ロールタップ先端形状 及び 包装表記変更のお知らせ②

※インフォメーションNO.23-1 (2023.10)続報。対象商品の追加案内。

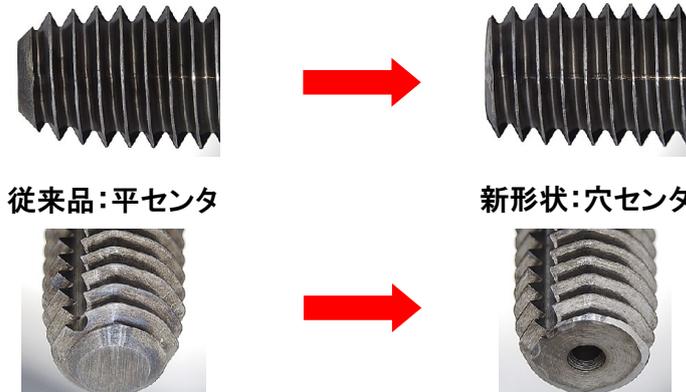
①対象ロールタップ 食付き2山(Bタイプ)の先端形状を平センター→穴センターに変更

メリット: タップ先端の切り残しが無くなる事で、止り穴加工においてめねじ奥ギリギリまで加工が可能です。

「形状注意 穴センター」という表記を追加します。
